## 改善箇所説明図

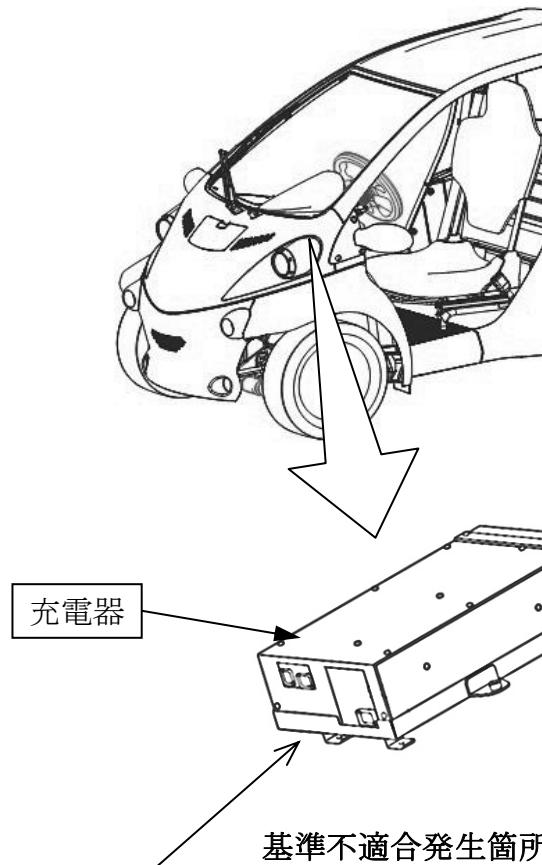
充電器において、充電制御プログラムが不適切なため、過充電となることがある。そのため、過充電の繰り返しにより、駆動用鉛蓄電池内部のセル間接続部の劣化が促進され、当該電池内部が断線して電源が消失し、最悪の場合、走行中に走行不能となるおそれがある。

全車両、充電器を対策品と交換する。なお、充電器交換後に駆動用鉛蓄電池が断線した場合は、駆動用鉛蓄電池を新品に交換する。
